敦賀発電所2号炉に関する 審査結果の概要

2024年11月

原子力規制庁
地域原子力規制総括調整官(福井担当)
西村 正美

2. K断層の活動性(4/6:地層の層序①)

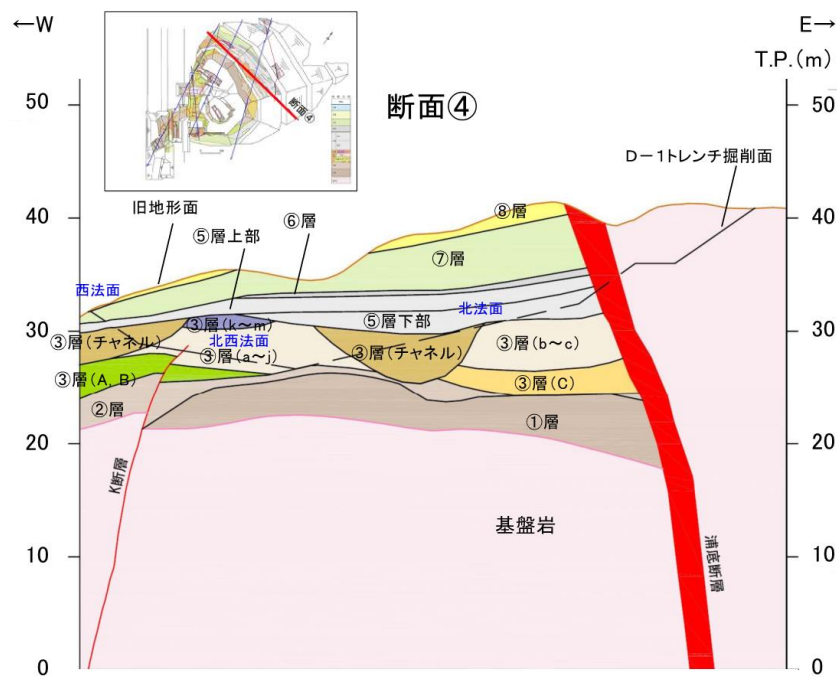
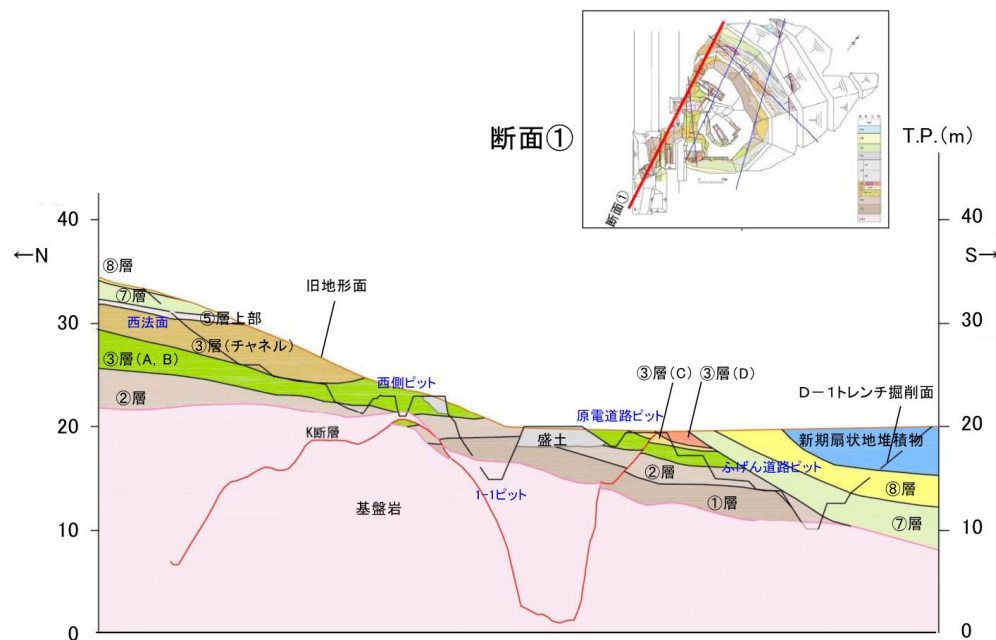
- D-1トレンチ内は、全体的に連続して分布する地層が存在していない。
- K断層の活動性を評価している地層(北西法面の③層)は、浸食で形成された溝(チャネル)に堆積した地層により連続性が断たれ、面的な広がりがなく局所的な地層で構成されている。

2. K断層の活動性(5/6:地層の層序②)

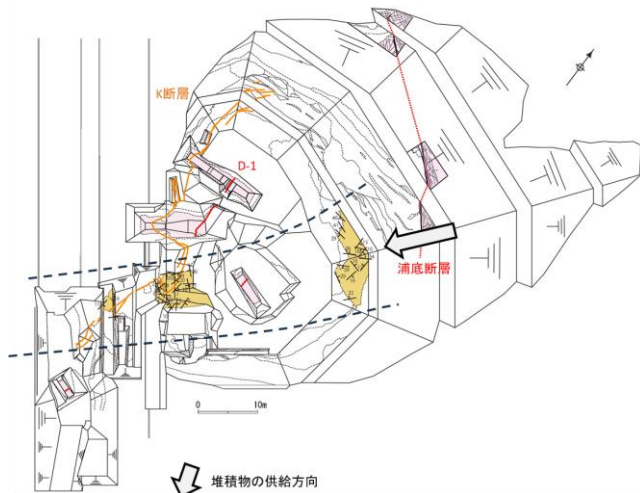
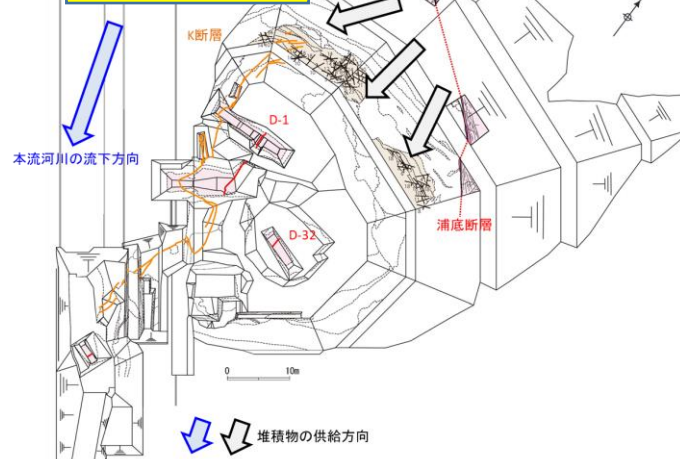
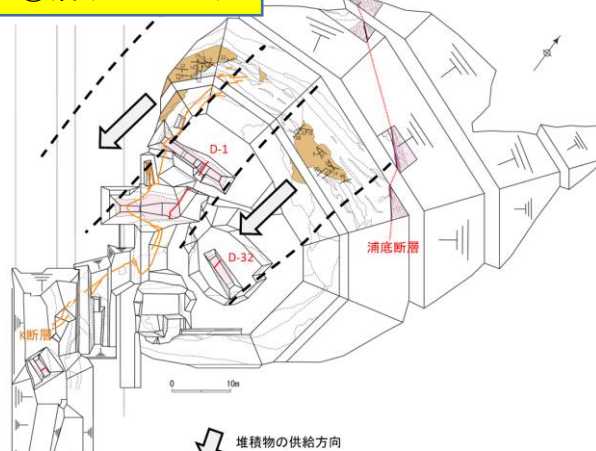
D-1トレンチ内は、全体的に連続して分布する地層が存在していない。

- D-1トレンチの③層は、陸成の堆積層であり、堆積物の供給方向や堆積物が変わるとされており、**静穏な環境下で堆積したとはいえず、K断層の活動前の堆積構造が明確ではない**(変形前後の地層の比較は困難)。

2. K断層の活動性(1/6:北西法面におけるK断層の分布)

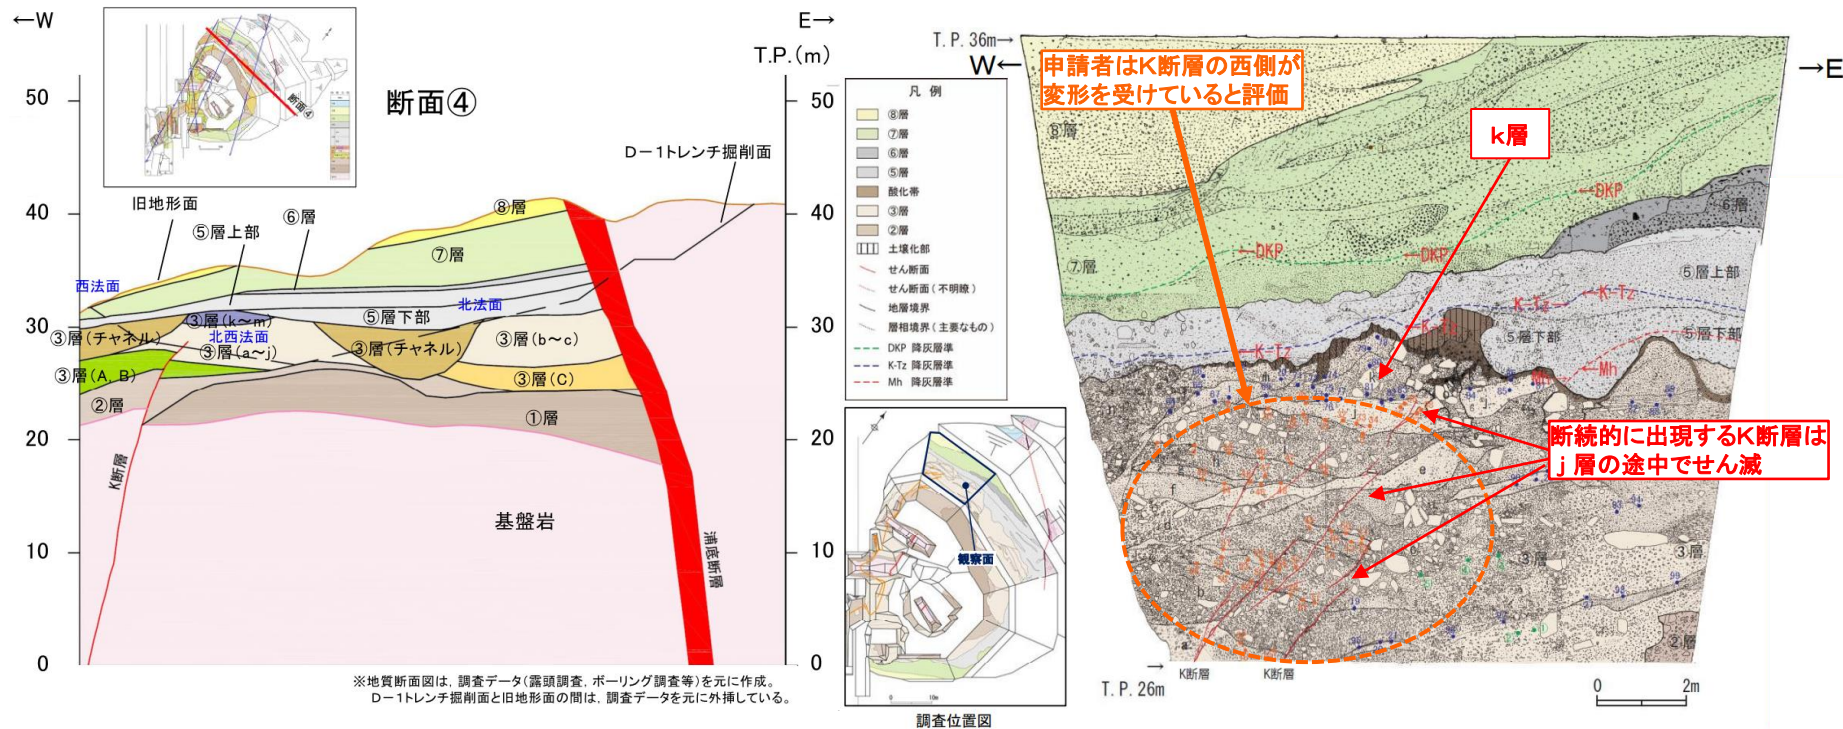
- K断層の変位は、堆積層(k層下位のj層)中でせん滅し(右図参照)、上載地層法の適用は困難。
- k層に変位・変形を与えていないとするならば、上載地層法の判断には③層中のk層の堆積年代が必要。(P8,9)
- 断層活動による変形の有無を判断するためには、変形前の堆積構造との対比が必要。(P10,11)

2. K断層の活動性(2/6:堆積年代の評価①)

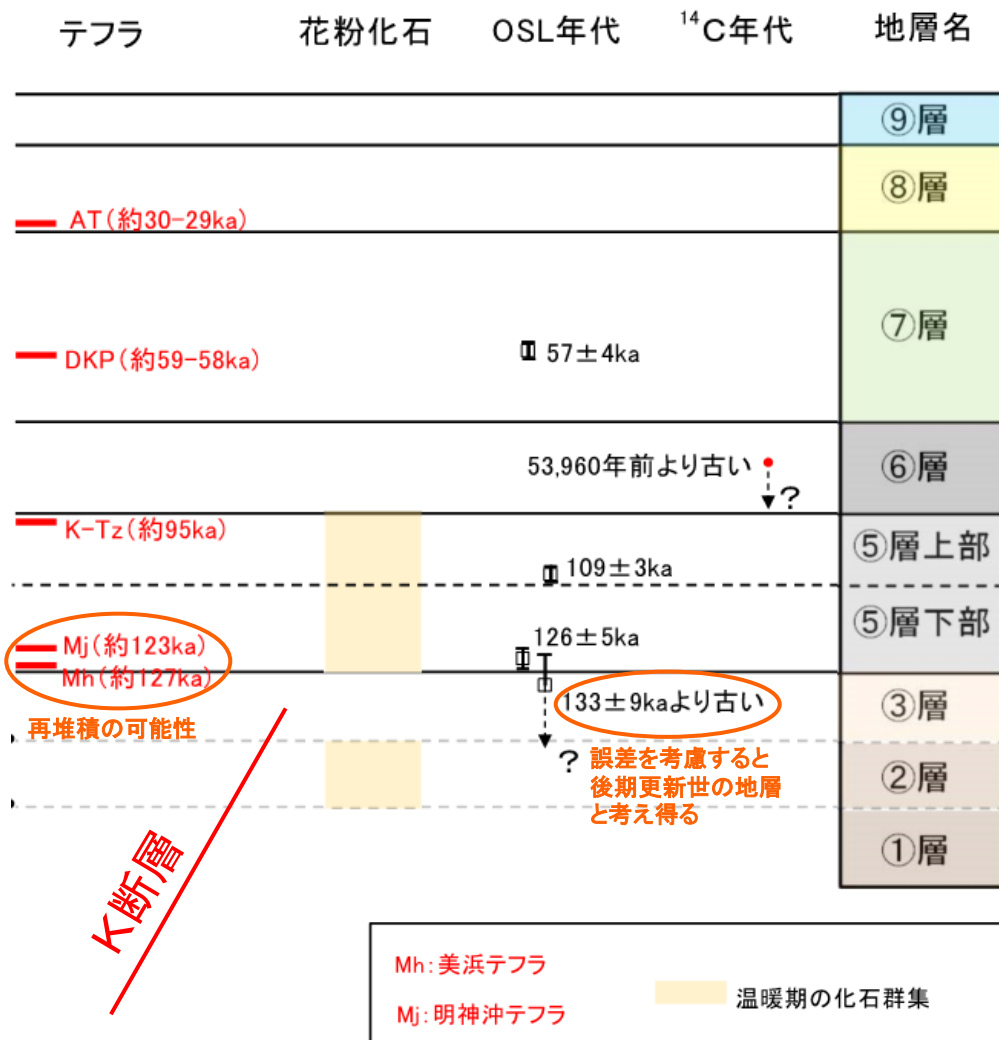
- ⑤層上部の堆積年代については、テフラ分析、花粉分析及びOSL年代測定の結果から、MIS5c(約10万年前)と評価。
- ⑤層下部の堆積年代については、テフラ分析、花粉分析及びOSL年代測定の結果から MIS5e(約12～13万年前)と評価できる可能性があるが、再堆積の可能性等も踏まえると、⑤層下部が MIS5c(約10万年前)の堆積であることは否定されていない。
- ③層と⑤層との間の褐色部については、土壌化するだけの相当の期間があったとしているが、その具体的な期間は示されていない。
- ③層の堆積年代については、原電道路ピットでのOSL年代測定の結果は、誤差を考慮すると、**後期更新世以降(約12～13万年前以降)**に堆積した地層であることが否定できておらず、また、①層及び②層も含めて、その堆積年代を評価できていない。

3. K断層の連続性(1/8:敷地の破砕帯の連続性評価基準)

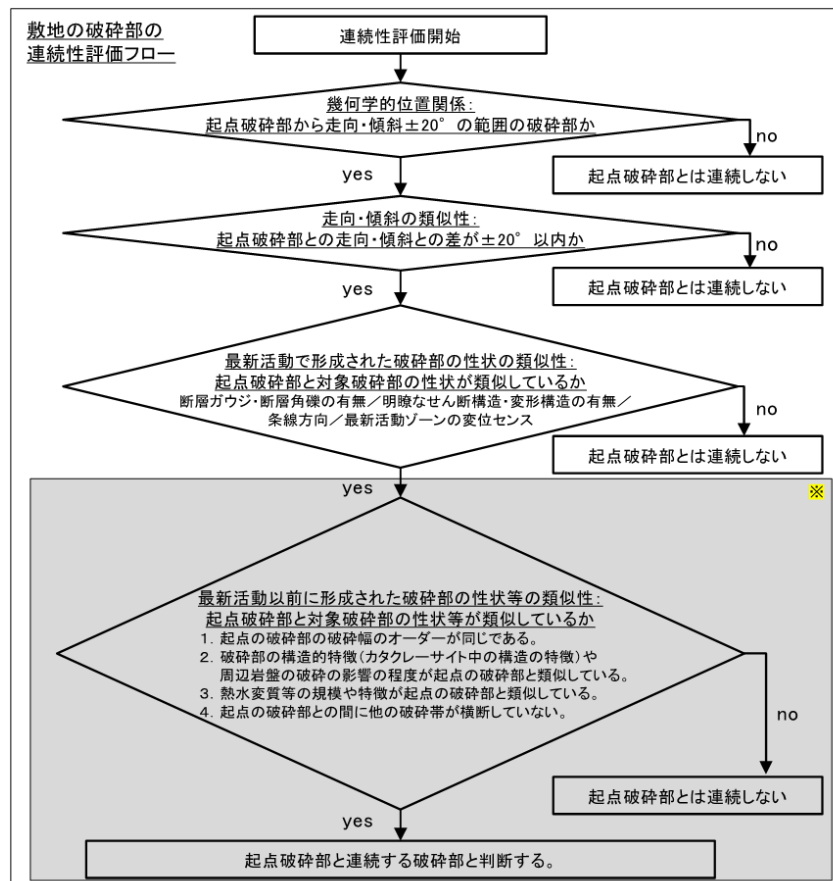
- 連続性評価基準は、その評価フローに基づき判断を行うと、1つの評価項目の結果に違いがあれば、他の評価項目で類似するとなっても、破砕部の性状は類似しない(=連続しない)と判断する結果となっており、**評価が安全側に行われているとはいえず、評価結果の信頼性が乏しいことを確認。**
(④の例では、「変位センス」以外の評価項目の結果は、すべて類似するとの評価)

3. K断層の連続性(3/8:連続性評価結果の内容②)

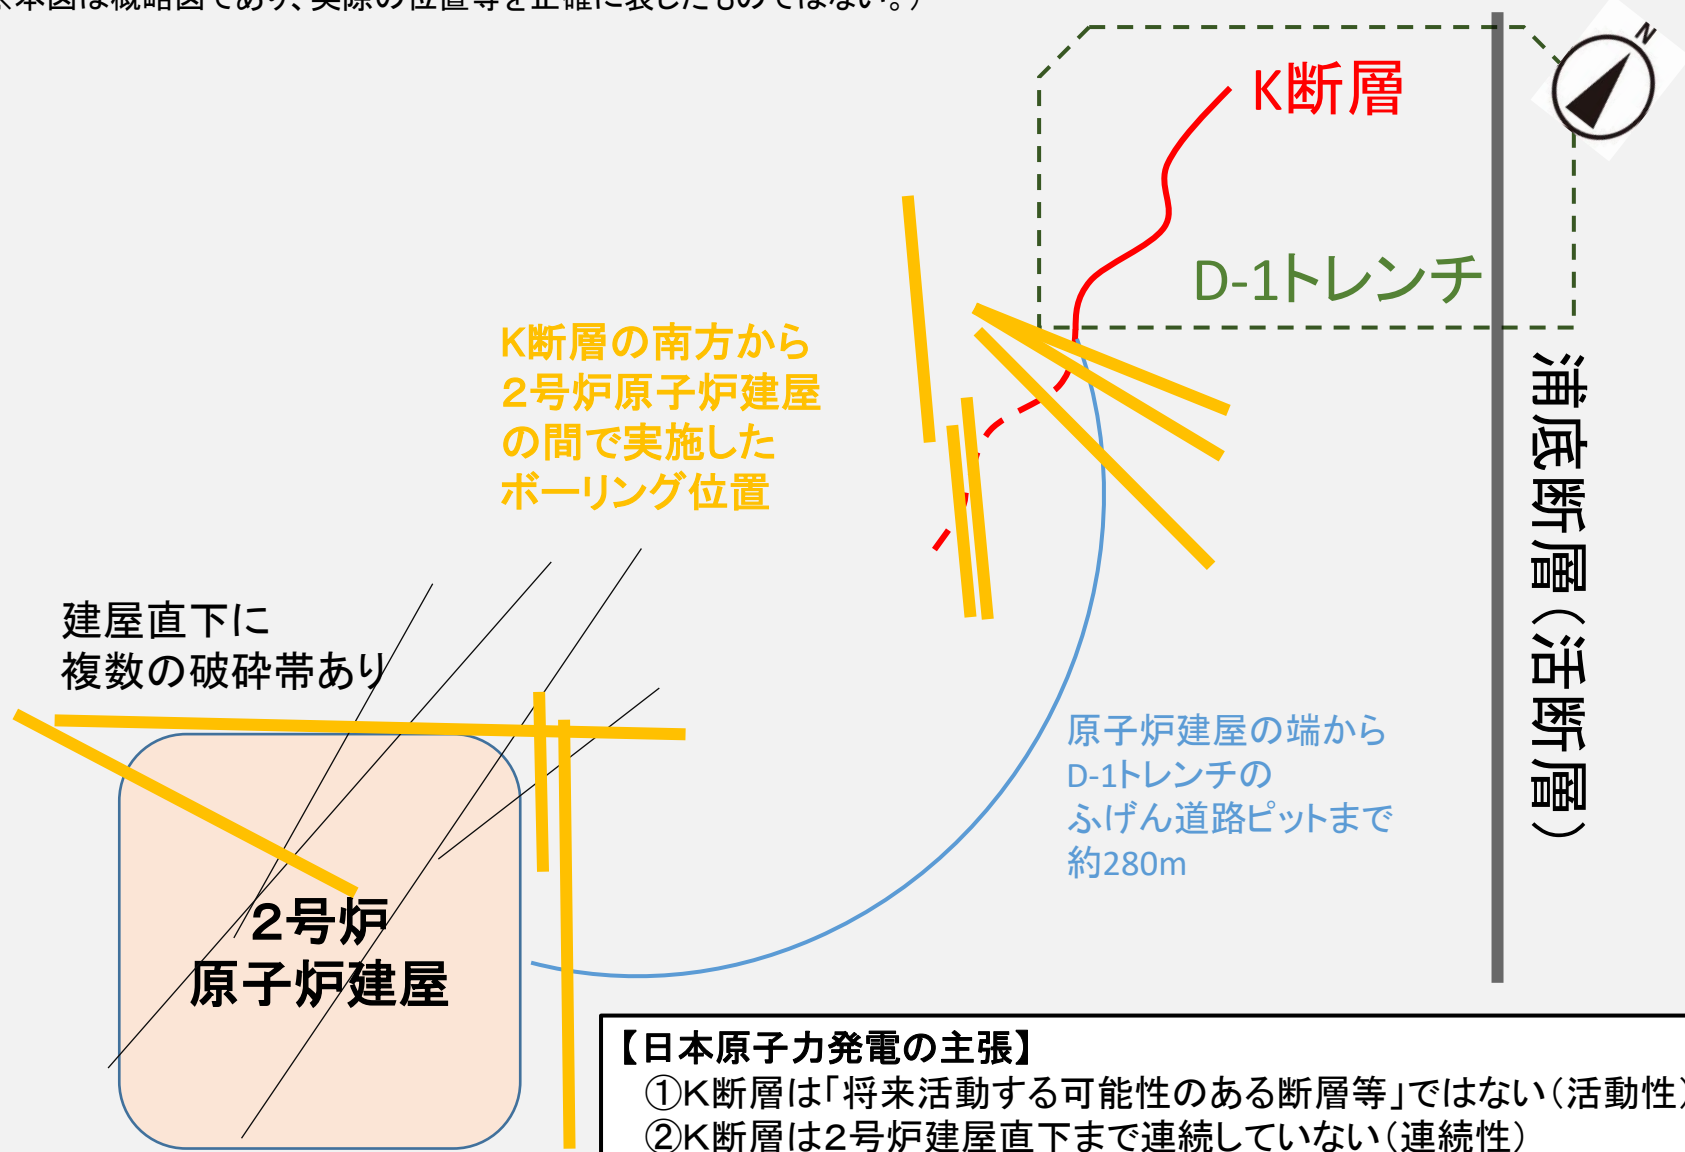
- おおむね同位置(約2mの離隔)で掘削された2つのボーリング孔について、ほぼ同一深度にある破砕部は、ボーリングコアの観察結果からはともに「同じ断層」とされている。
- 一方、申請者が設定した連続性評価基準に基づけば、両破砕部では「断層ガウジ・断層角礫の有無」の評価結果が異なるため、「連続しない(別の断層)」と評価されることとなり、結果が矛盾する。
- 断層岩区分が適切に評価できていることが確認できず、その地質観察による評価の不確かさが大きい。

矛盾している

3. K断層の連続性(5/8:連続性評価結果の内容④)

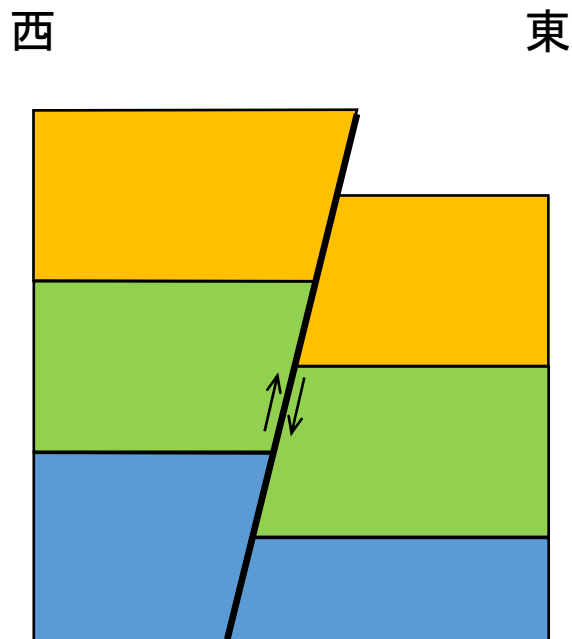
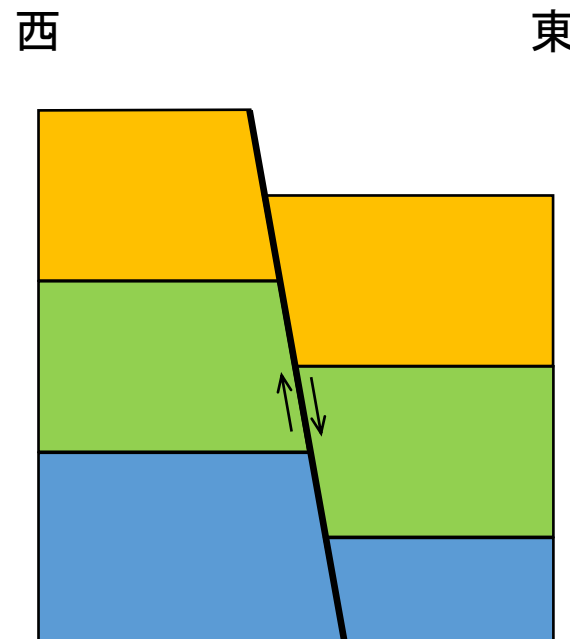
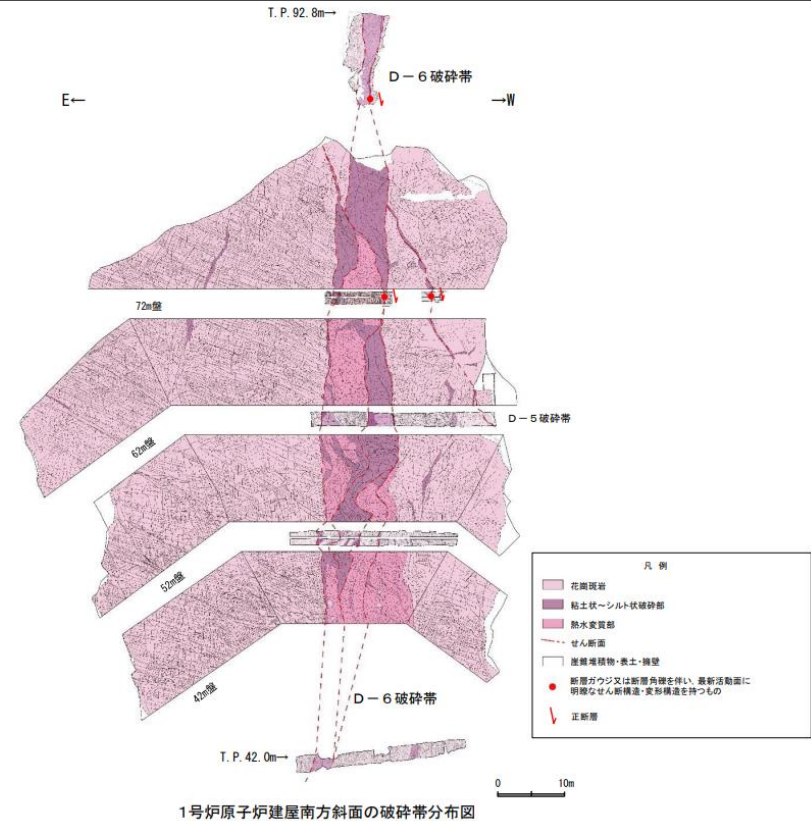
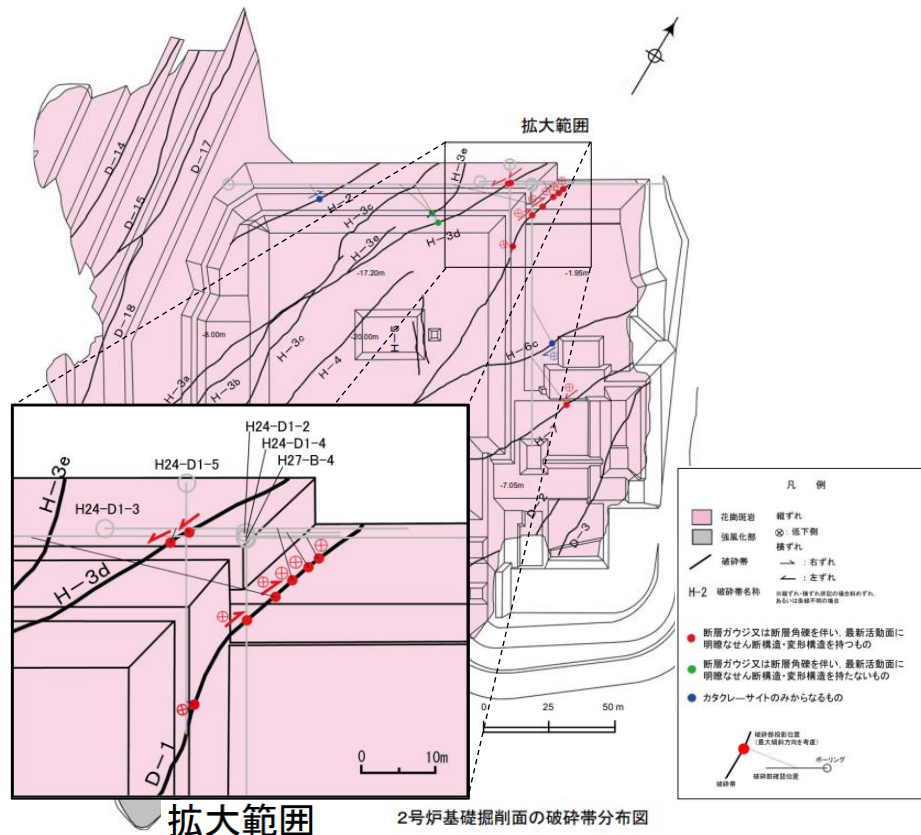
- K断層は、西側隆起の中～高角度の断層で、鉛直に近い箇所(89度)もあり、その傾斜の変化が大きいことも特徴。
- 同じ西側隆起の断層でも、断層の傾斜方向が変化することにより逆断層が、見た目は正断層になる。
- したがって、「変位センスの類似性」については、**変位センス(ずれの方向等)の評価が安全側に行われているとはいえない。**
